IDENTIFICAÇÃO DA PROPOSTA		
ID da proposta	Processo	Atividade / Procedimento
<b>PR/2026/9364</b>	<b>14010/2026</b>	<b>Proposta à Câmara Municipal</b>
Assunto do Processo		
<b>Proposta à Câmara Municipal - Licenciamento de obras de edificação (Arquitetura com especialidades ) Lugar do Monte Rua do Banido S/N, Tadim</b>		
Unidade Administrativa		
<b>DU - [INTERNO]</b>		
Propósito		
<b>Órgãos Colegiais \ Deliberação Câmara Municipal</b>		
Órgão/Cargo que resolve		
<b>Câmara Municipal de Braga</b>

**Assunto do Processo:** Licenciamento de obras de edificação - Arquitetura com especialidades

**LOCAL DA OBRA:** Lugar do Monte Rua do Banido S/N, Tadim

**ASSUNTO:** Licenciamento de obras de edificação - Arquitetura com especialidades

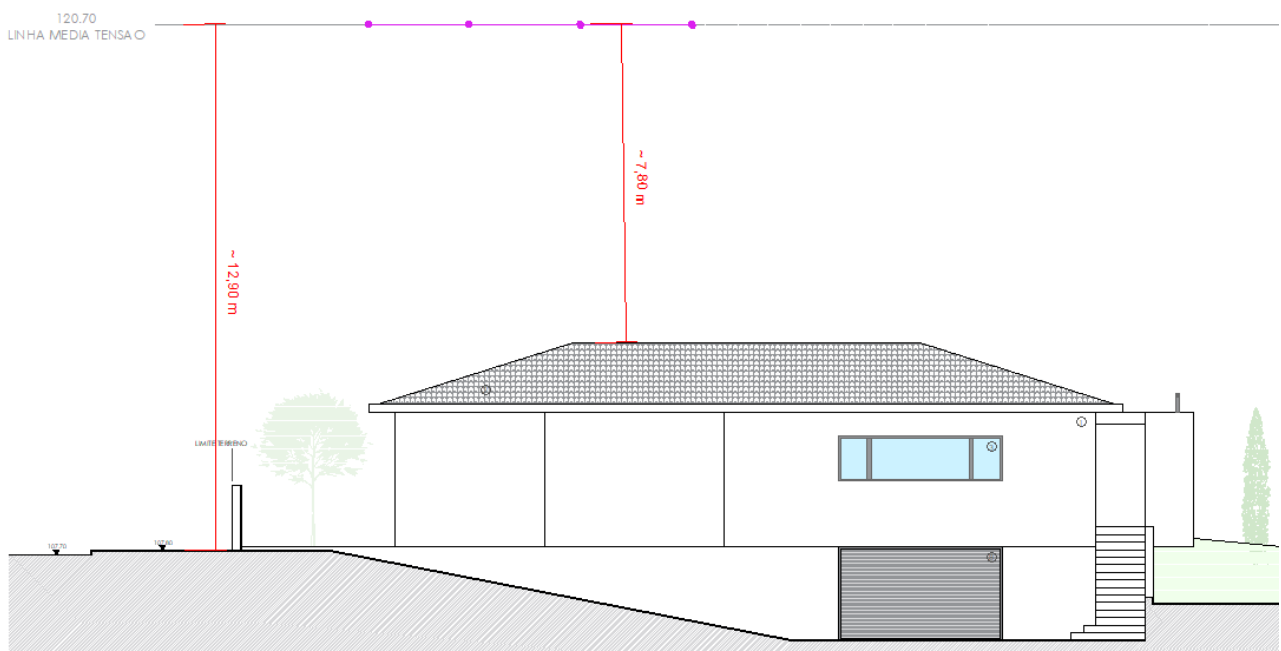
Na sequência do requerimento em assunto, informamos V. Ex<sup>as</sup> que existe rede de Média Tensão na zona de implantação da edificação.

De acordo com a planta de localização e os elementos constantes do projeto, a referida linha não interfere com a construção, verificando-se que a construção respeita a distância regulamentar com as linhas acima referidas.

De qualquer modo, deverá ser instruído o requerente para que seja garantido em qualquer fase de realização das obras, o cumprimento estrito das distâncias mínimas de segurança à referida linha de acordo com o exposto nos planos de projeto em anexo, quer de pessoas, quer de equipamentos auxiliares, sob pena de lhe ser imputada a responsabilidade por qualquer acidente e/ou respetivos prejuízos que daí possam advir, que resultem do incumprimento de tais normas regulamentares de segurança.

RECOMENDA-SE QUE A DISTÂNCIA DE SEGURANÇA, A RESPEITAR POR PARTES MÓVEIS DE GRUAS, SEJA A ACIMA INDICADA ACRESCIDA DE 1 METRO
